1ère Modification simplifiée du Plan Local d'Urbanisme

ADDITIF AU RAPPORT DE PRÉSENTATION

Dossier approuvé // 20 Juin 2022

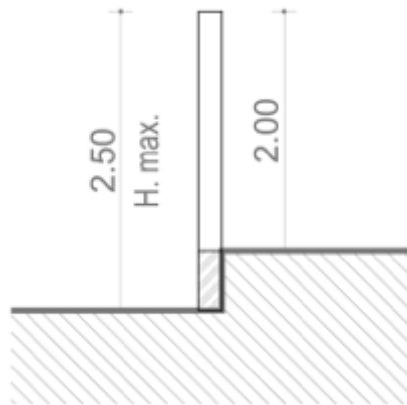
Par ailleurs, la commune a souhaité aussi clarifier la règle de hauteur maximale des clôtures, dans le cas où un terrain en pente nécessitait un soutènement. Il a été établi que la part du dispositif relevant du soutènement devait être exclu du calcul de la hauteur de la clôture, introduisant ainsi une dérogation à la règle de hauteur maximale des clôtures. Dans le cas d'un soutènement nécessaire, une réhausse globale de +50cm est tolérée.

Un schéma explicatif accompagne cet ajout de précision, rédigé comme suit :

Le schéma ci-dessus illustre l'application de la dérogation introduite en cas de soutènement, portant l'ensemble du dispositif à 2,50m maximum par rapport au terrain naturel en point bas.

- «En cas de besoin de soutènement supplémentaire (cas de terrains en pente), la hauteur totale du dispositif soutènement+ clôture ne pourra excéder 2,50 mètres mesurés au point bas du mur de soutènement.»
